BOLLETTINO - BULLETIN

TECNICO • TECHNICAL	●	GRUPPO • GROUP	6
RICAMBI • SPARE PARTS	●	NR • NO	33
INFORMAZIONI • INFORMATION		DATA • DATE	11-05

MODELS: Earth augers TR1585R

SUBJECT: New starter assembly

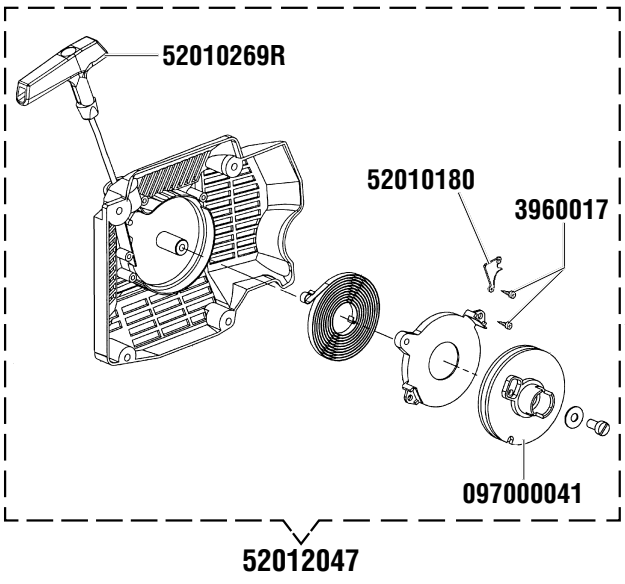
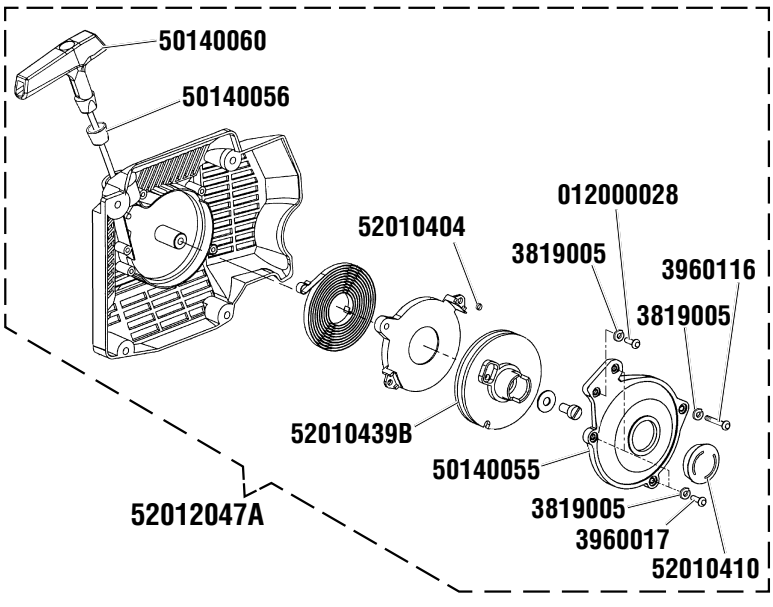
DESCRIPTIONS: Product improvement: introduction of new recoil pulley complete with plug and dust cover; introduction of new pull handle with protective rubber plug. Modification of air intake to accommodate and allow fitment of new parts.

INTERCHANGEABILITY: Complete assembly yes.

PARTS AVAILABILITY: All old parts continue to be available as spares with the exception of separate air intake and complete assembly.

CUT-IN DATE: 07/11/05, serial n° 5645451170
